J.P. "KOMUNALNO" Tivat
Broj 01-1/601
Tivat, 17.04.2012

Predmet: **MIŠLJENJE NA NACRT DUP-a SELJANOVO**
(odgovor na dopis br. 0909-798/28-11 od 10.04.2012.god.)

Prilog 1

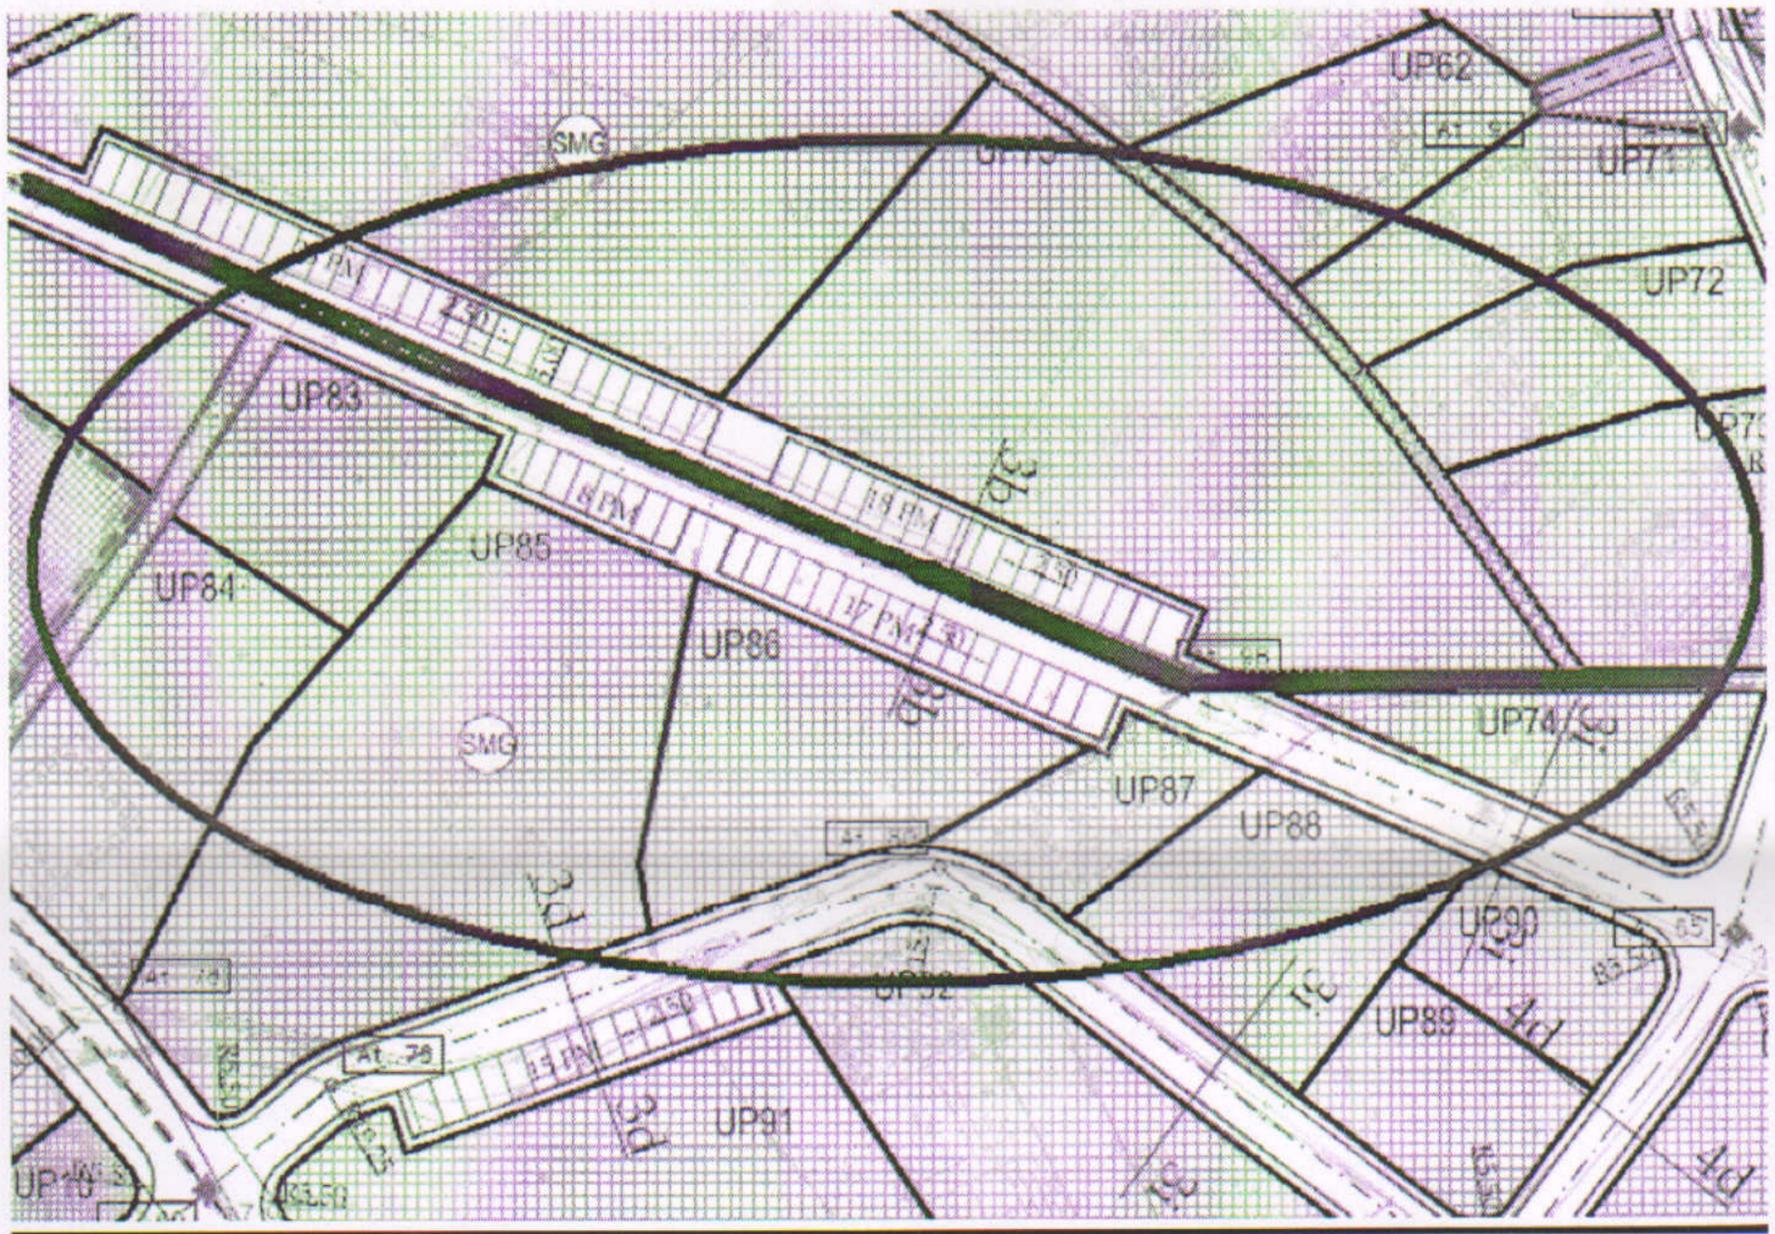
- uvažiti sve predloge i sugestije koji se odnose na odvodnju oborinskih voda navedeni u „Lokalnom planu zaštite životne sredine 2011.-2015.god.“ pri čemu je potrebno naročito voditi računa o otvorenim kanalima-potocima i „kritičnoj lokaciji br.2“ (navedenoj u planu)odns.izvršiti pripremu za buduće kvalitetno riješenje aktuelnog problema na samoj lokaciji. Navedeno nije urađeno a čak je i jednom novoplaniranom saobraćajnicom (između UP 83,85,86 i UP 75,76) predviđeno da, smatramo potpuno nepotrebno, otvoreni potok-kanal postane zatvoreni i na taj način postane potencijalna prijetnja od preliivanja objektima u okruženju s obzirom na velike količine vode koje teču za vrijeme većih oborina (Prilog 1).

Prilog 2

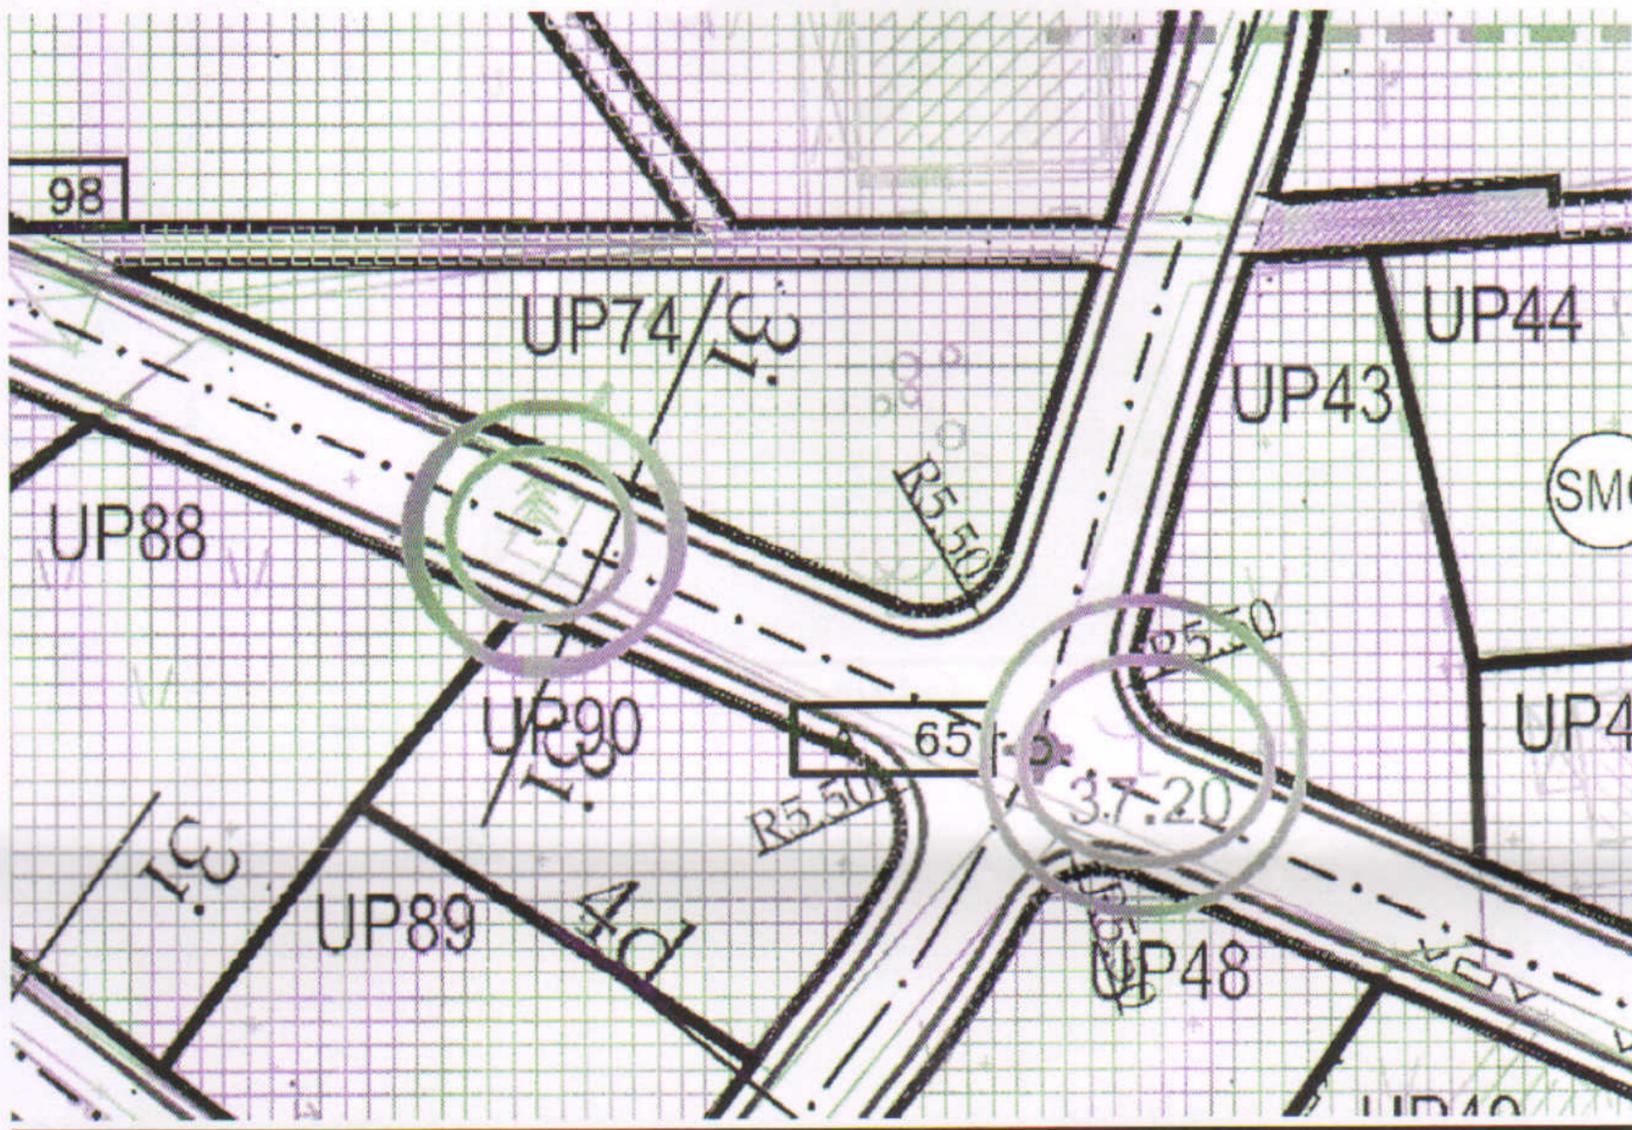
- već pomenutom novoplaniranom saobraćajnicom (između UP 83,85,86,87,88,89 i UP74,75,76) nepotrebno bi se **uništila stogodišnja stabla** , čempresa i maslina koja dominiraju ovim krajolikom i čine ga bogatijim (Prilog 2) s više aspekata što smatramo da je sa stanovišta očuvanja životne sredine neprihvatljivo!

Prilog 3

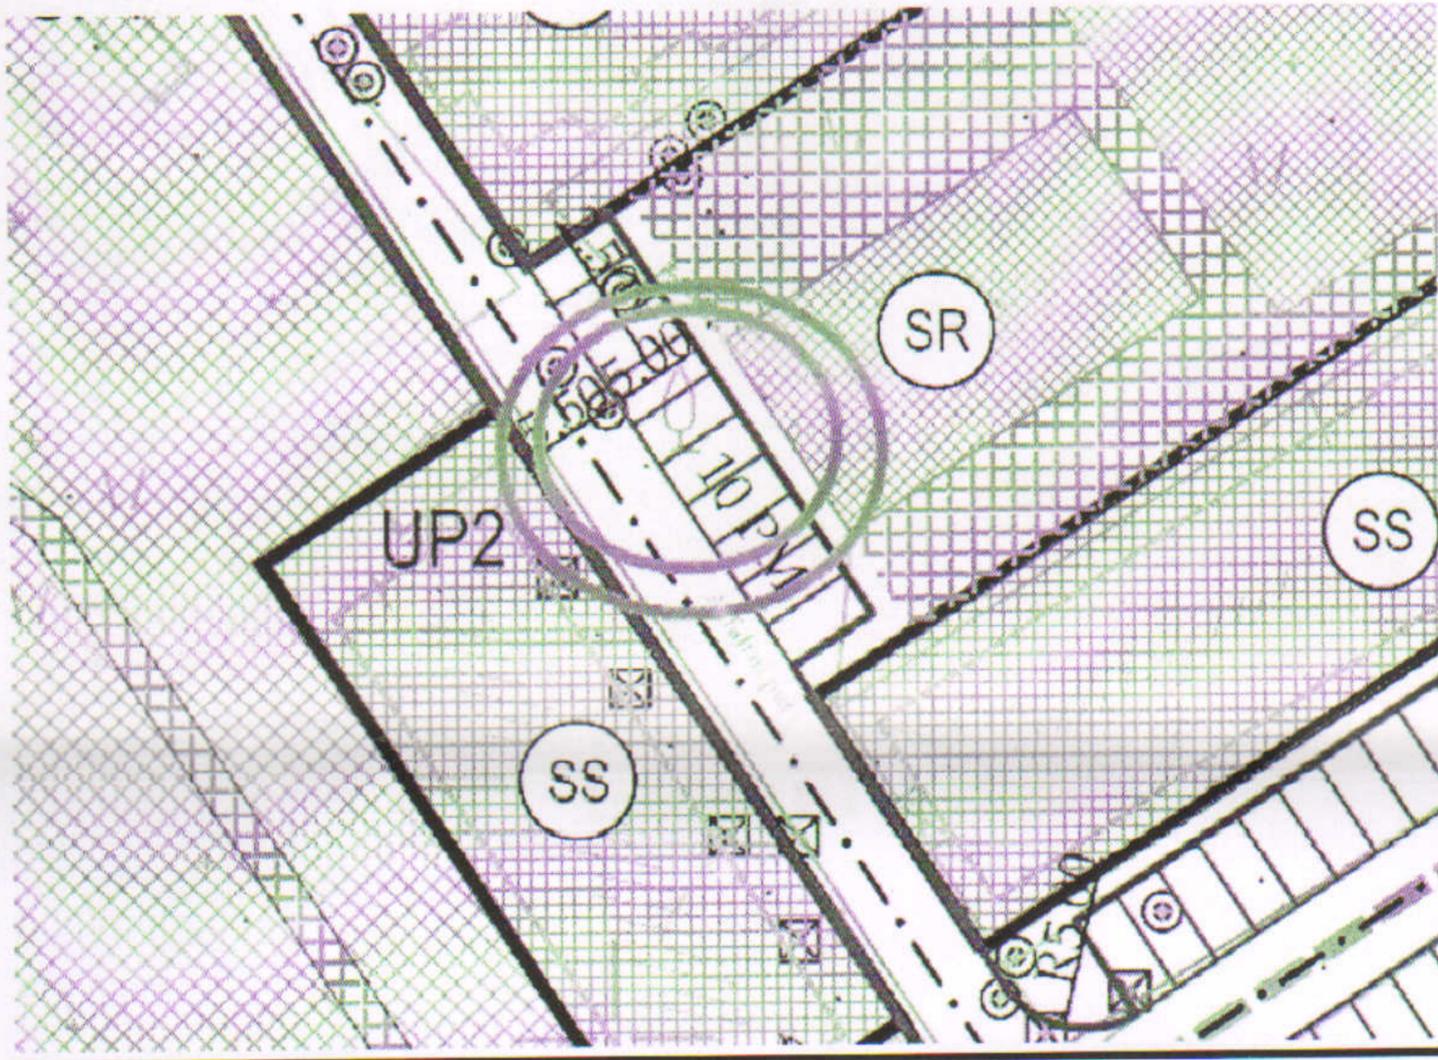
- Prilog 1
- pored ovog slučaja obrađivač je planirao rušenje i stabla starog više od pola vijeka na lokaciji parking prostora preko puta UP2 (Prilog 3) što je takođe nepotrebno i neprihvatljivo.
